L棟の第3給気装置循環ラインにおけるダンパの種類に関する記載の見直しについて

国立研究開発法人日本原子力研究開発機構  
核燃料サイクル工学研究所 環境技術開発センター

## M棟の液体廃棄物処理系統図に関する記載の見直しについて

## 高レベル放射性物質研究施設の気体廃棄設備に関する記載の見直しについて

図9-1-3 東海事業所第2ウラン貯蔵庫管理区域給排気系統図  
<100>

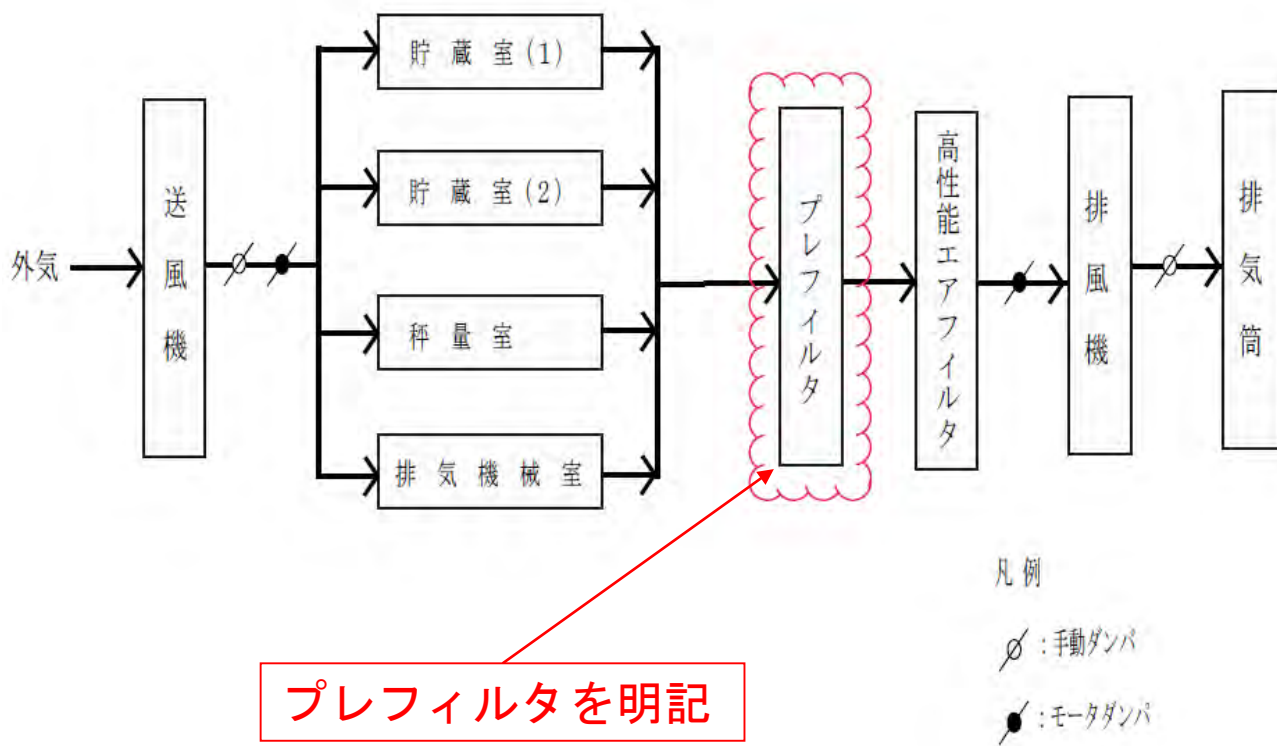
- ・ 給排気系統に接続されているプレフィルタについて、当廃止措置技術課が所掌するJ棟及びL棟との横並びを図り、「図9-1-3 東海事業所第2ウラン貯蔵庫管理区域給排気系統図」に記載する。
- ・ 当該プレフィルタは高性能エアフィルタの高寿命化を意図した除塵フィルタであり、使用施設等の位置、構造及び設備の基準に対する適合性を要求される設備ではないほか、環境影響評価等に寄与していないため、安全性に影響はない。

図1 変更許可申請前の図面 (本文図面 図9-2-3)

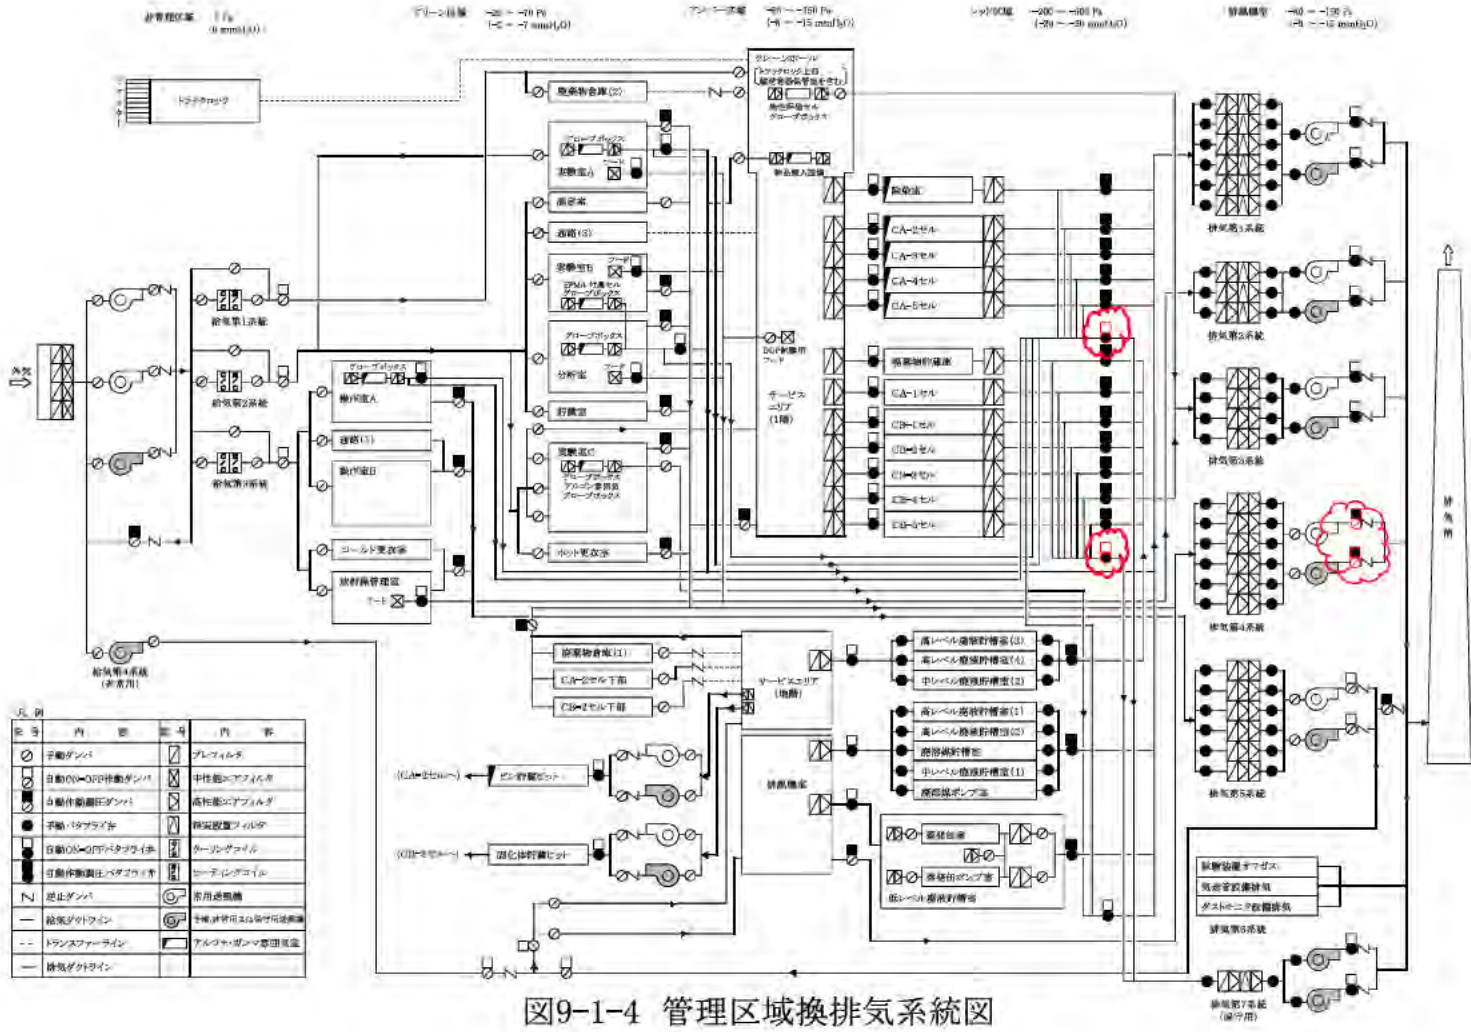
- 本文図面 図9-1-4 「管理区域換排気系統図」において、排気第4系統のブロワ下流の自動作動調圧ダンパを自動 ON-OFF 作動ダンパに変更する。
- 本文図面 図9-1-4 「管理区域換排気系統図」において、排気第7系統のフィルタユニット上流にある自動 ON-OFF バタフライ弁を手動バタフライ弁に変更する。

不整合が生じた経緯について確認したところ、本施設の建設を開始するための使用変更許可申請では、変更許可申請前の図面（図1）にて許可を取得したが、排気第4系統については建設時の、排気第7系統については改造工事後の完成図書（添付1及び添付2）の記載において、当該ダンパ・弁について変更後（図2）の仕様で施工されている記載がある。完成図書と許可の図面が相違している経緯については、排気第4系統については40年以上、排気第7系統については20年以上前であり、記録がなく詳細は不明である。

当該ダンパは、排気第4系統の停止時に逆流防止のために逆止ダンパとセットで設置されたものであり、排気第4系統の停止時に ON-OFF ができればよく、調圧機能の要求はない。

当該弁は、排気第1~6系統を停止して保守する際に、最低限の負圧担保を目的として追加された排気第7系統新設工事の際に取り付けられたものであり、当該弁を開してから排気第7系統の起動し、他の排気系統を停止することにより、セルやグローブボックスの負圧を維持する。排気第7系統の起動前に開とすることができればよく、ブロワや他の弁類と同時に動かす必要がない。

添付1 CPF換排気系統図 (CPF建設工事完成図書より抜粋)

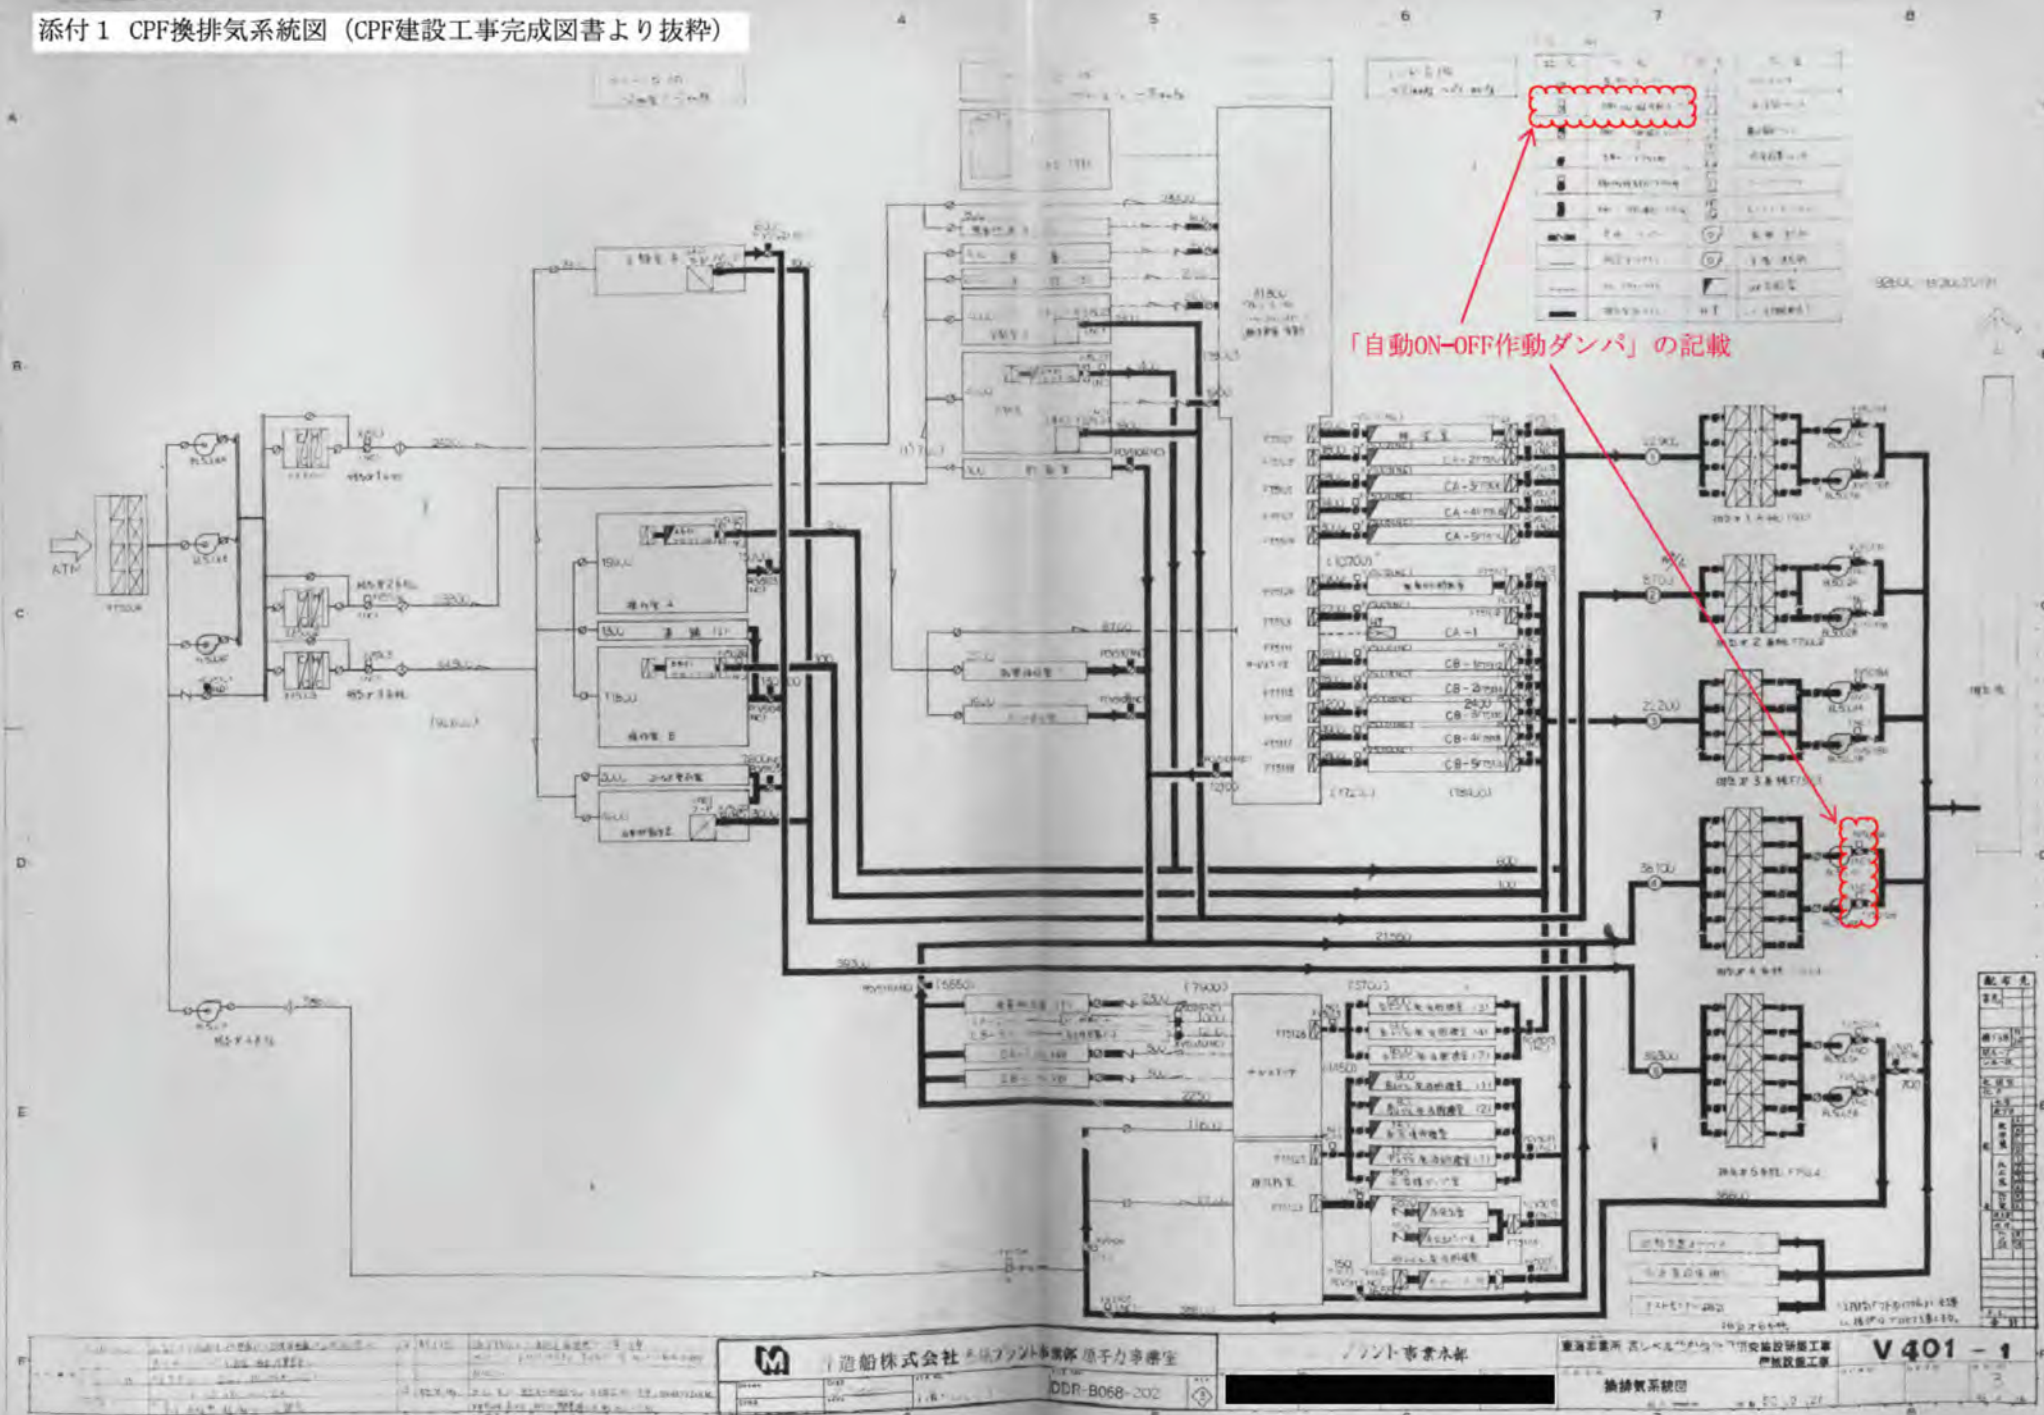
なお、昭和55年1月から昭和56年2月にかけて受検した CPF 建設時の気体廃棄設備の施設検査においては、気体廃棄施設全体として合格しているものの、排気第4系統が検査対象となっておらず、当該ダンパの当時の状況は施設検査記録から確認できなかった。建設工事の完成図書（添付1）から、施設検査受検時には自動 ON-OFF 作動ダンパになっていたことが確認できている。

「自動ON-OFF作動ダンパ」の記載

第7排気系、配管系統図

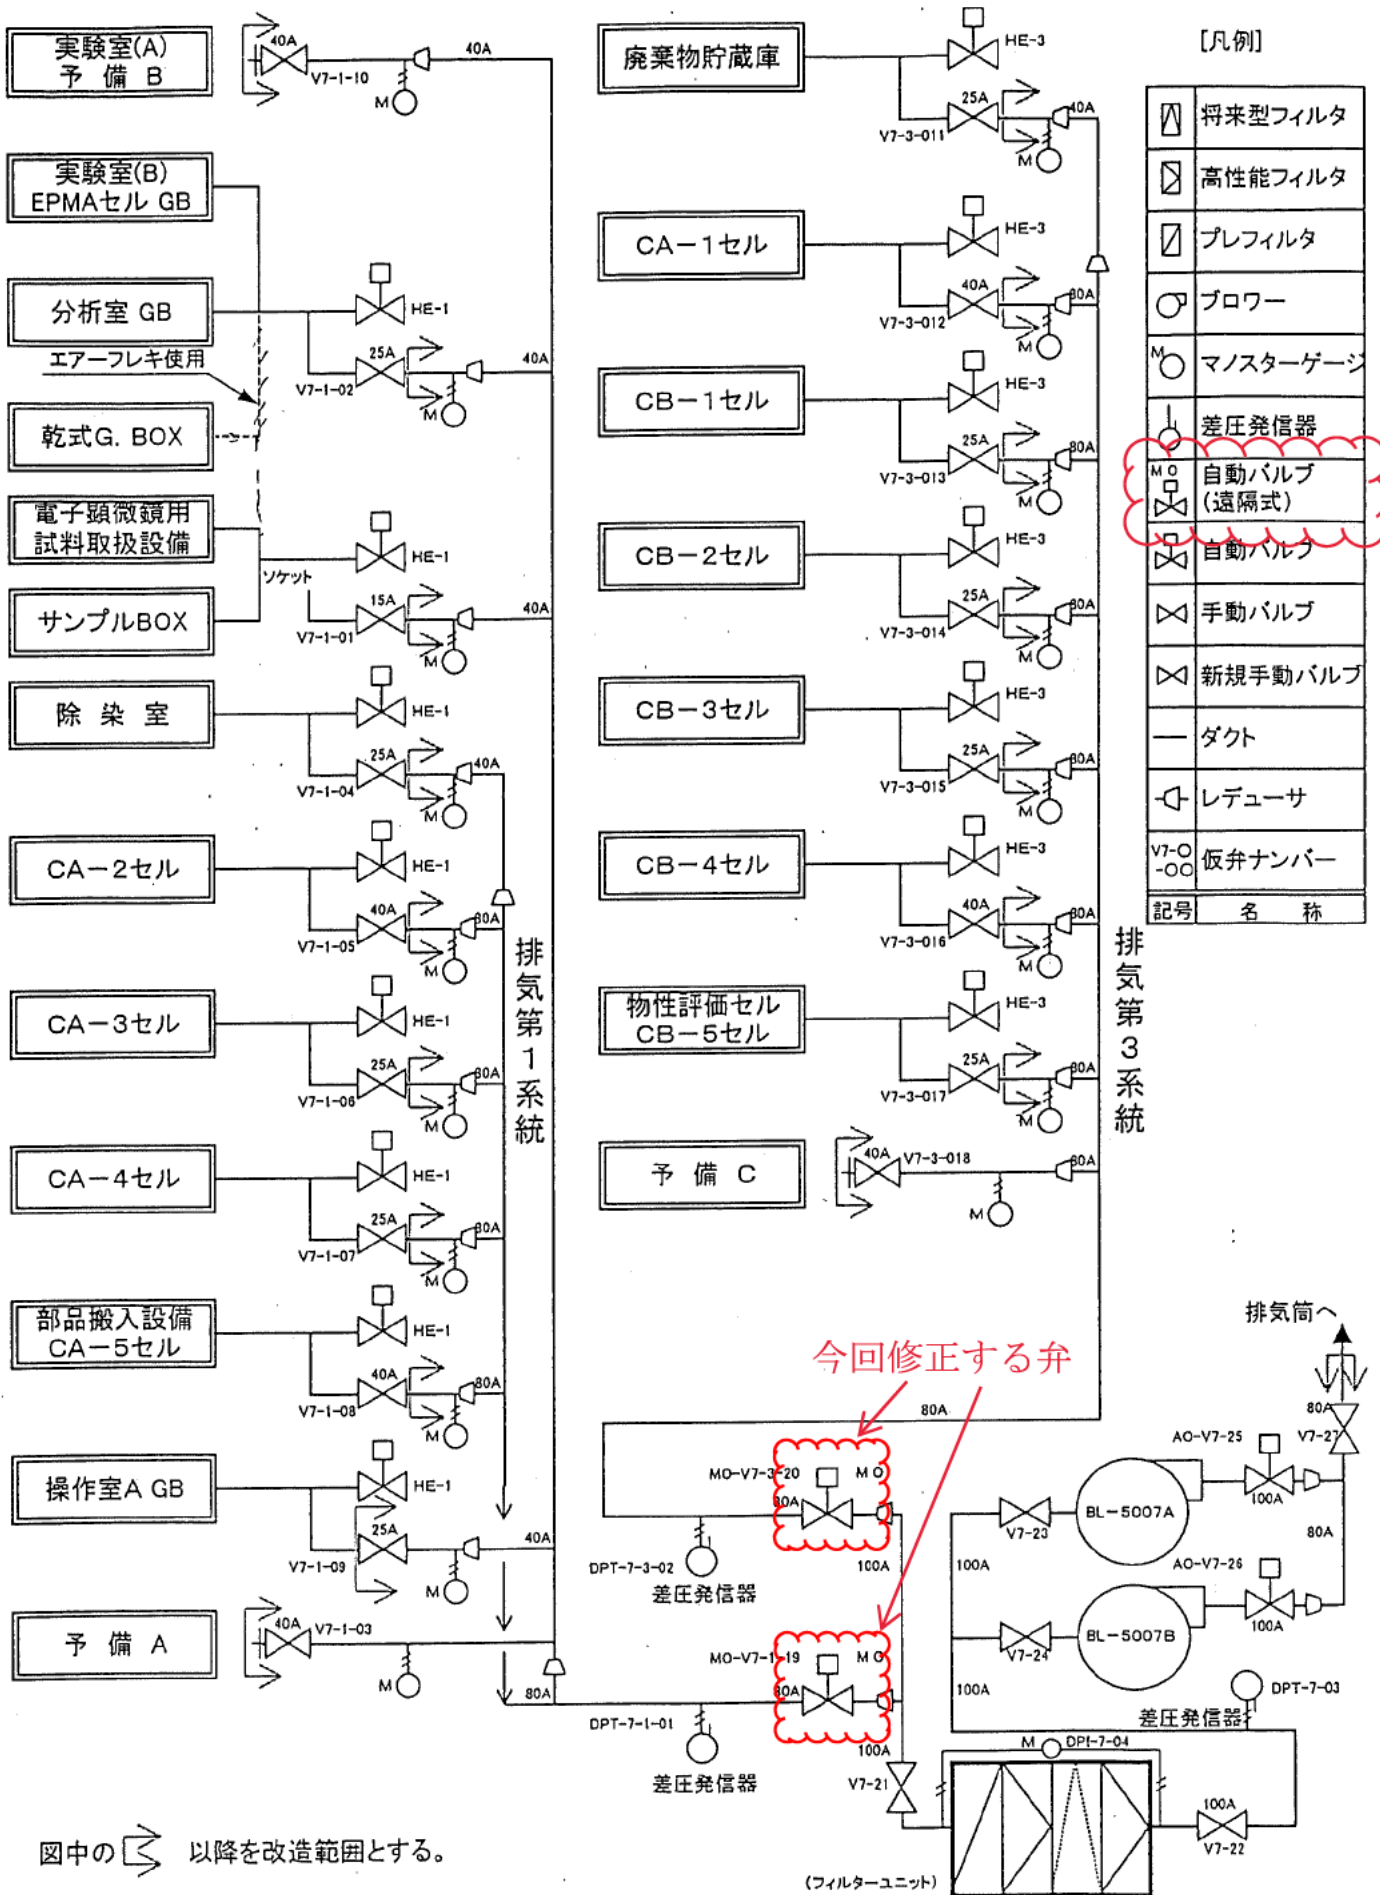
なお、平成13年3月から4月にかけて受検した排気第7系統の施設検査においては、排気第7系統全体として合格しているものの、性能検査や系統検査において当該弁は検査対象になっておらず、施設検査記録から当時の状況は確認できなかった。排気第7系統新設工事の完成図書（添付2及び添付3）から、施設検査受検時には手動バタフライ弁\*1になっていたことが確認できている。

\*1：完成図書の図面では「自動バルブ(遠隔式)」と表記されているが、当該図書における自動バルブ（遠隔式）とは、コントロール室からの遠隔操作によりON-OFFする弁であり、申請書上の整理では手動弁に相当する。
